# Bushaltestellen Beurteilung Zustand

Gemeinde Zollikon  
**Bushaltestelle Goldhaldenplatz**  
**Alte Landstrasse**

**Studienbericht**  
**12.11.2019**

161 Zollikon, Haltestelle Allmend  
706 Bergstrasse  
Strecken-Km: 2.030 - 2.230

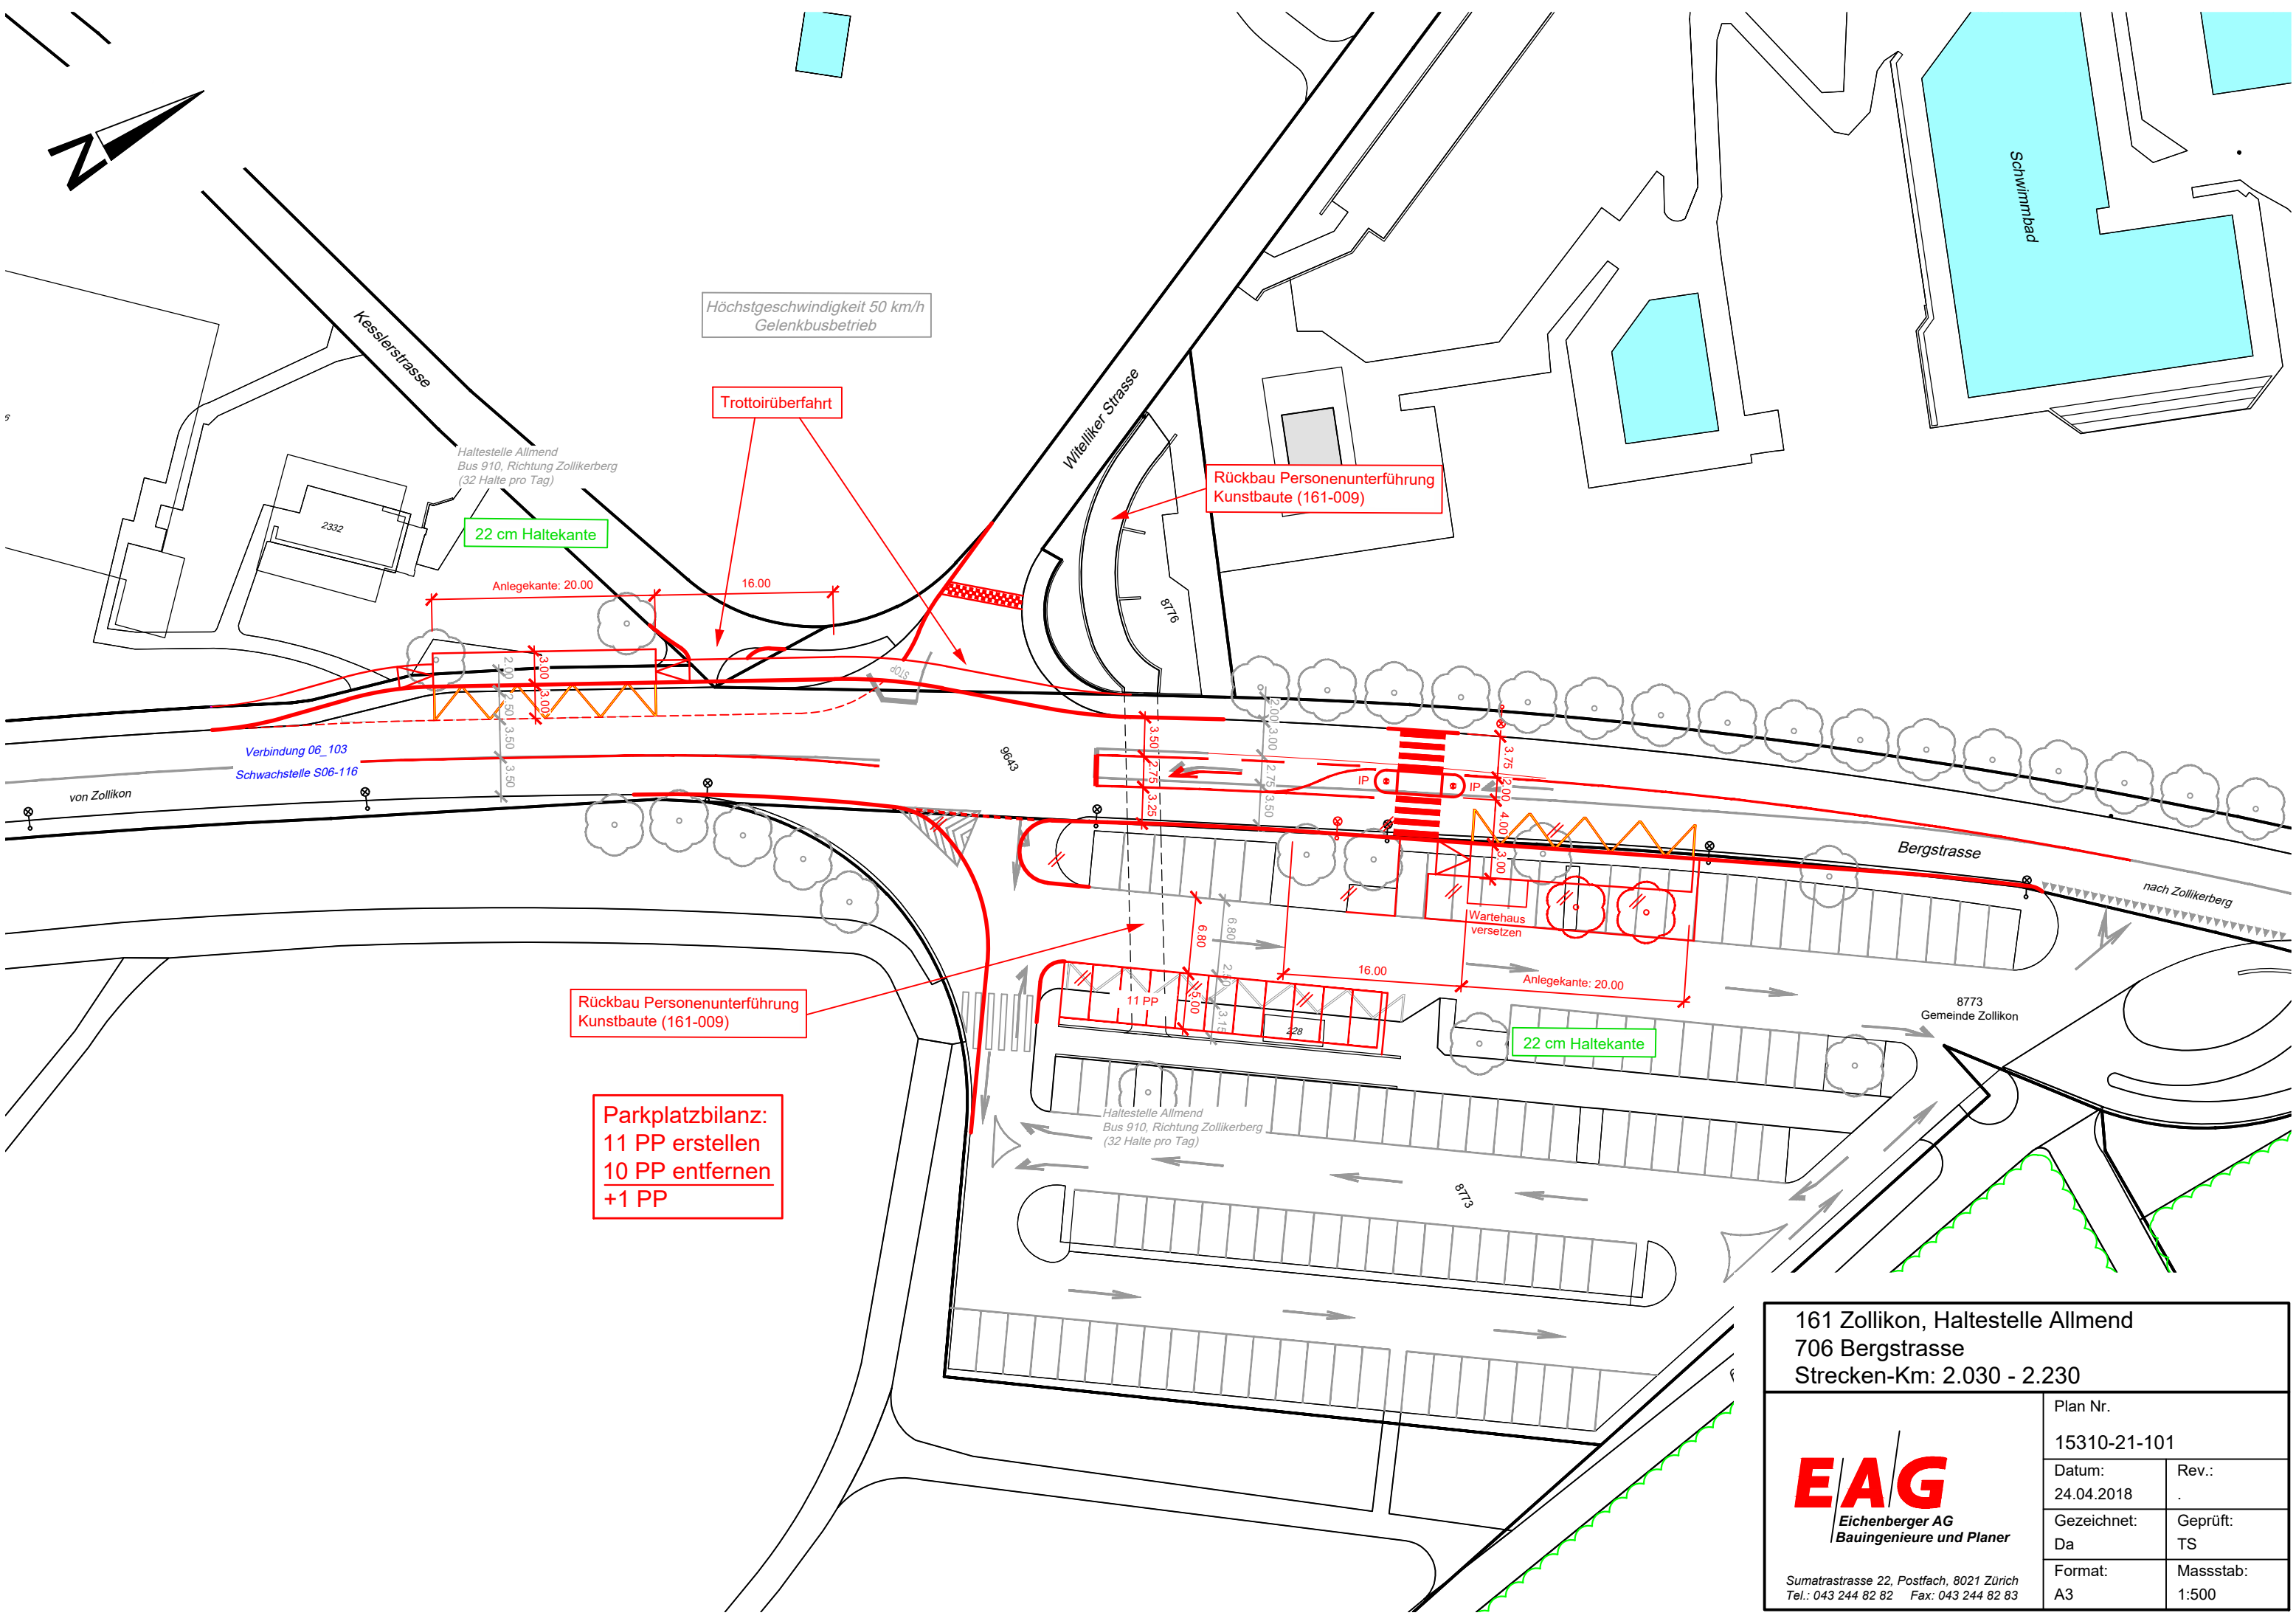
- Alle Teilnehmenden begrüssen die Lage der Busbucht Richtung Zollikon. Die breiten Warteräume bei der Bushaltestelle werden ebenfalls begrüsst.
- Kapo: die Aufhebung der Personenunterführung ist nicht nachvollziehbar:
  - Sehr hohe Fussgängerfrequenz
  - Mindestens eine Querung der Bergstrasse für sämtliche Fussgänger und ÖV-Nutzer
  - Aufgrund Nichteinhalten des BehiG wird ein attraktives Angebot für alle Fussgänger entfernt

Die Haltestelle Allmend muss nicht zwingend überholbar sein. Eine nicht überholbare Fahrbahnhaltestelle Richtung Zollikerberg ist grundsätzlich möglich.

- Gemeinde: generell werden überholbare Haltestellen (Busbuchten) bevorzugt.
- VBZ: die Verschiebung der Haltekante Fahrtrichtung Zollikerberg auf die Bergstrasse wird begrüsst. Somit verliert der Bus keine Zeit durch das Ab- und Einbiegen vom Parkplatz in die Bergstrasse.

Entscheid (E) Bearbeitung durch	Termin (Pendenz Nr.)
<ul style="list-style-type: none"> <li>– Entscheid weiteres Vorgehen: die Busbucht in Fahrtrichtung Zürich kann gemäss Studienplan übernommen werden. In Fahrtrichtung Zollikerberg sollen zwei Varianten auf der Bergstrasse aufgezeigt werden: <ul style="list-style-type: none"> <li>• Variante 1: nicht überholbare Fahrbahnhaltestelle</li> <li>• Variante 2: Busbucht</li> </ul> </li> </ul> <p>Die Pläne werden durch EAG angepasst und mit dem AFV besprochen.</p>	EAG	
<ul style="list-style-type: none"> <li>– Optimierungen gegenüber dem Studienplan: <ul style="list-style-type: none"> <li>• Fussgängerübergang näher an Knoten Berg-/Witellikerstrasse schieben.</li> <li>• Prüfen: Multifunktionsstreifen anstatt Linksabbieger</li> <li>• Prüfen: Lage Parkplatzzufahrt und Fussgängerübergang tauschen. Linksabbieger liegt somit im Schutz der Fussgängerschutzinsel.</li> <li>• Prüfen: Parkplatzzufahrt schliessen. Ein- und Ausfahrt an einer Stelle anbieten (hätte zur Folge dass Linksabbieger an neuer Lage ausgebaut werden muss).</li> <li>• Optimierung der Ein-/Ausfahrtsradien zum Parkplatz</li> </ul> </li> </ul>

161 Zollikon, Haltestelle Dufourplatz  
706 Dufourstrasse  
Strecken-Km: 0.860 - 0.940  
Variante 1

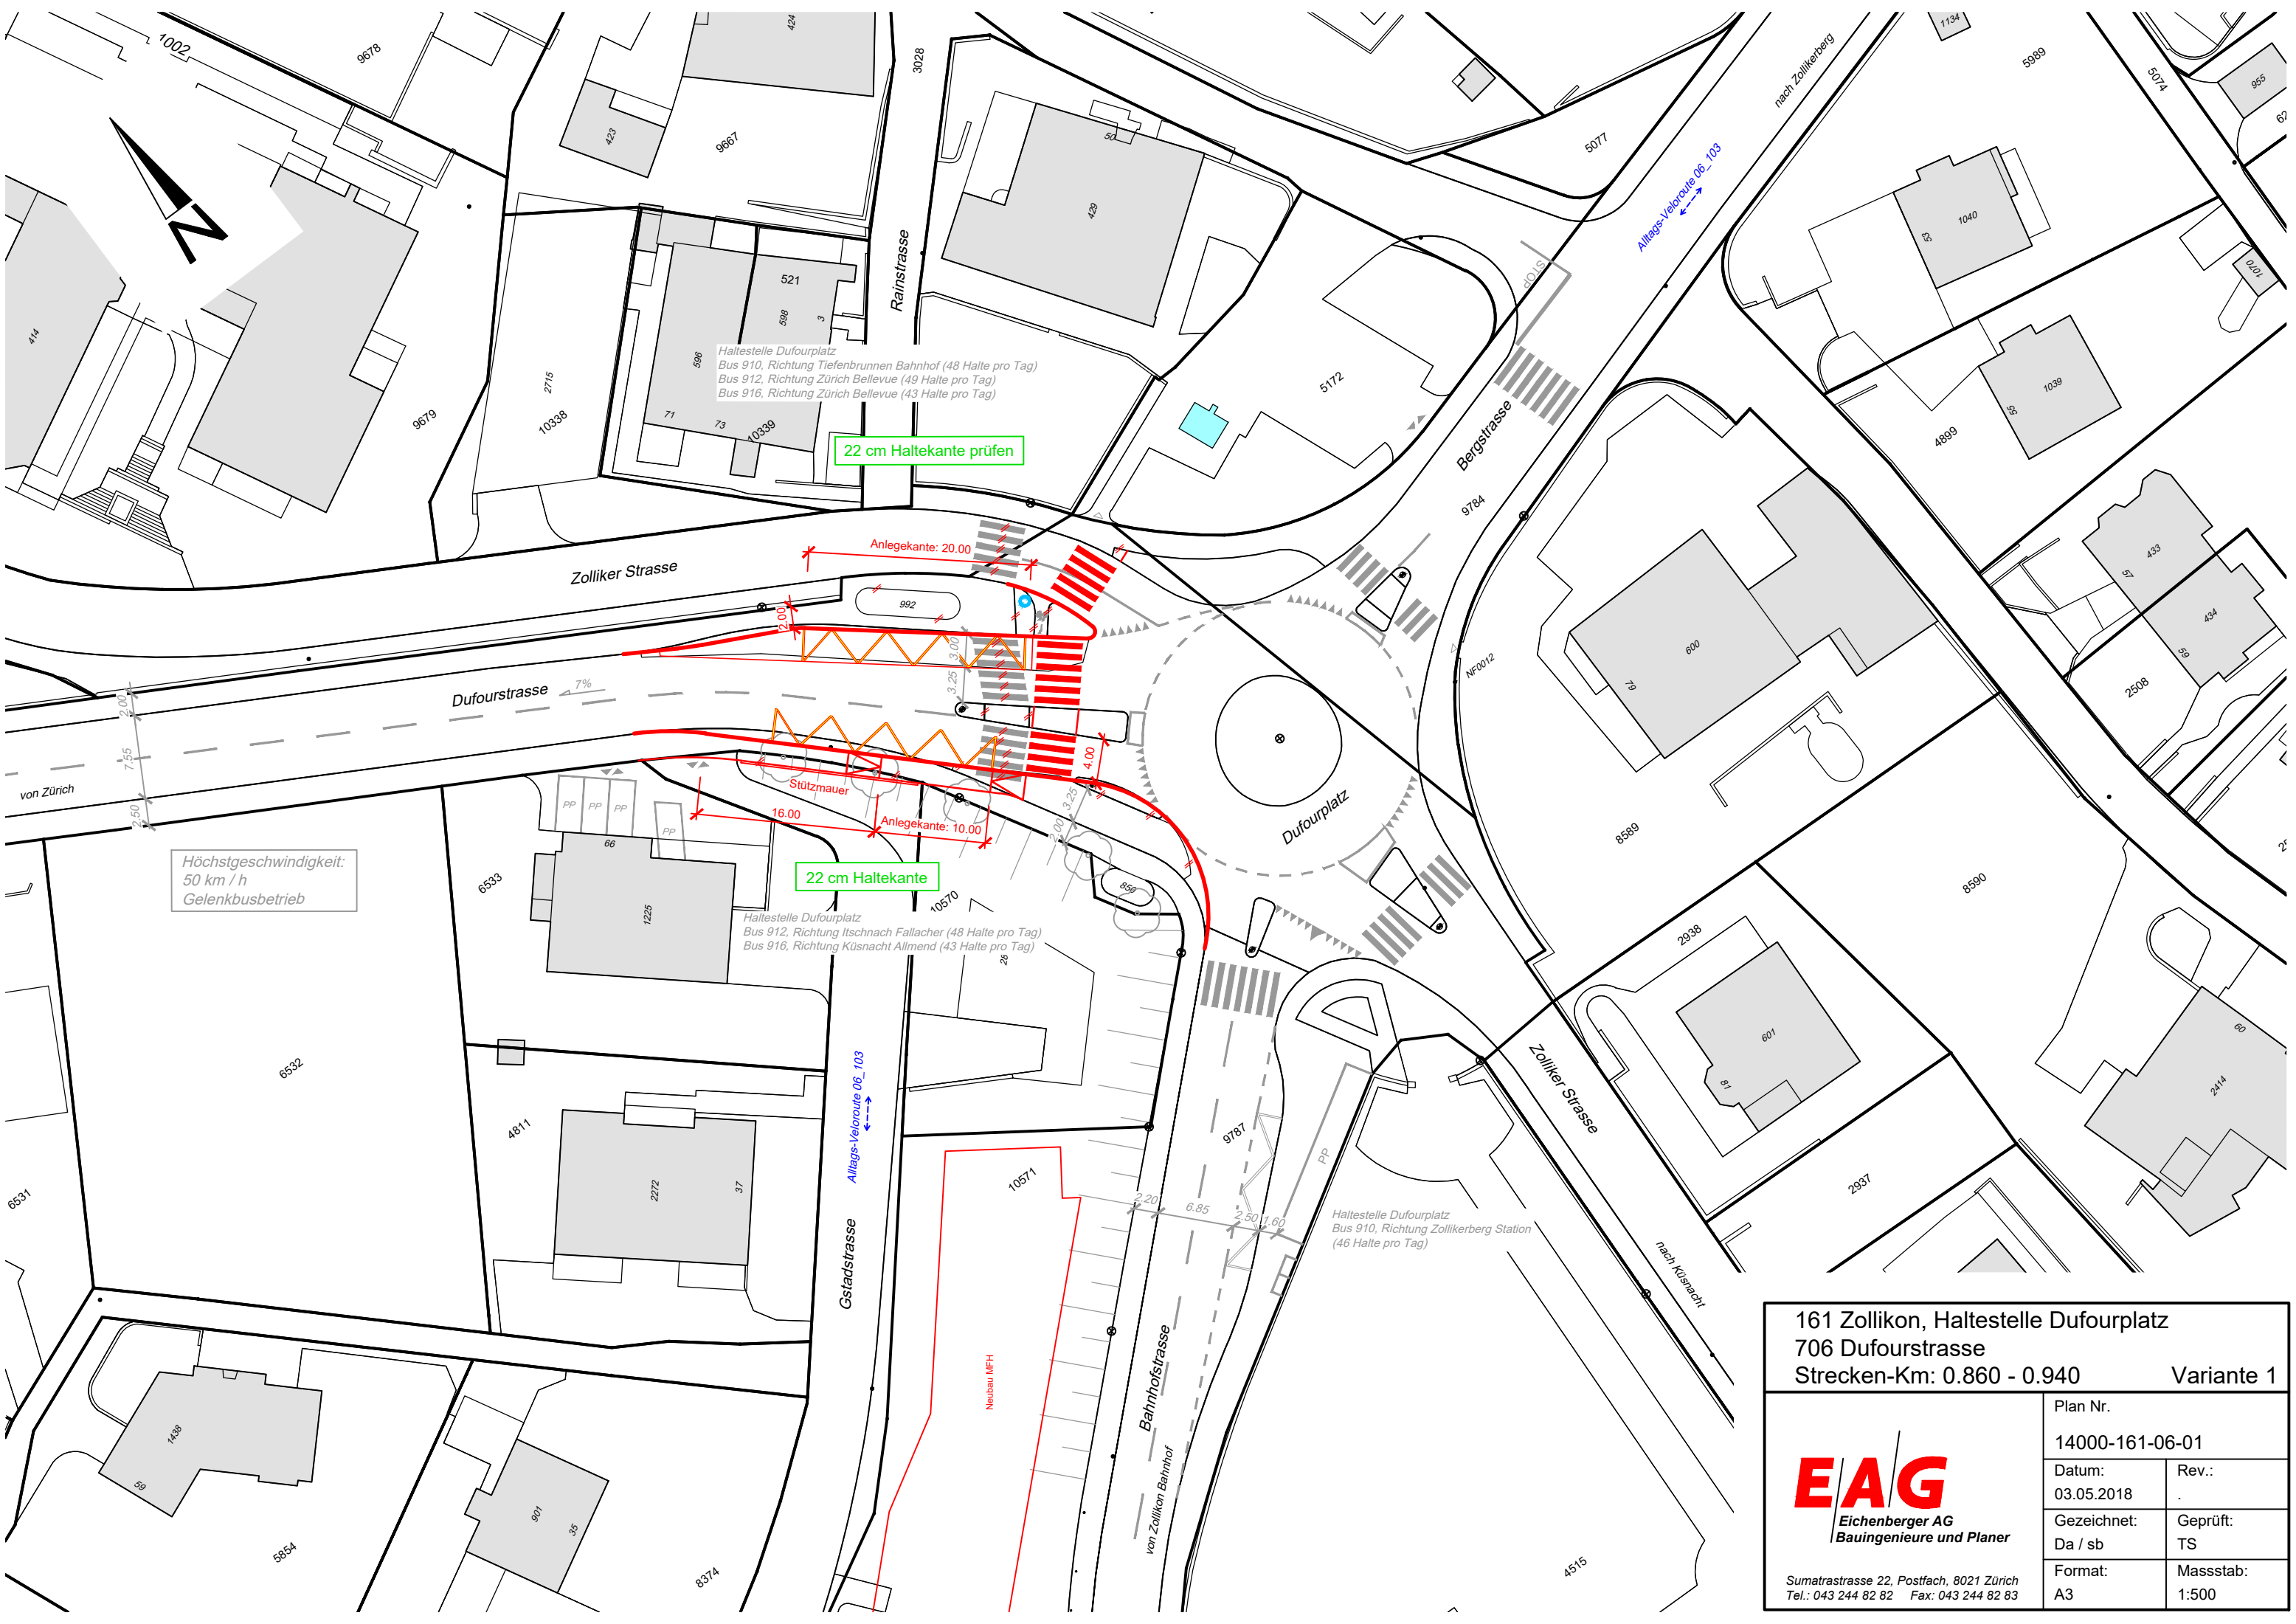
- Die Variante 2 wird von allen Teilnehmenden nicht begrüsst und deshalb verworfen.
- Bei der Variante 1 wird die Busbucht in Fahrtrichtung Zürich begrüsst. Die vorhandene Buswartehalle muss zur Gewährleistung der Manövriertfläche für Rollstuhlfahrer entfernt werden. Die Vertreter der Gemeinde sind sich dieser Problematik bewusst und akzeptieren die Massnahme.
- Bei der Haltekante Richtung Küsnacht wartet der Bus teilweise Anschlussbusse ab. Zudem werden Fahrerwechsel durchgeführt.

- Der Vertreter der Kapo lehnt aus den oben erwähnten Gründen eine Fahrbahnhaltestelle ab. Der MIV würde zu stark beeinträchtigt werden, wenn der Bus auf einer Fahrbahnhaltestelle den Anschlussbus abwartet.
- Entscheid weiteres Vorgehen: in Fahrtrichtung Küsnacht soll eine weitere Variante „Busbucht“ aufgezeigt werden.

Die Pläne werden durch EAG angepasst und zusammen mit dem AFV besprochen.
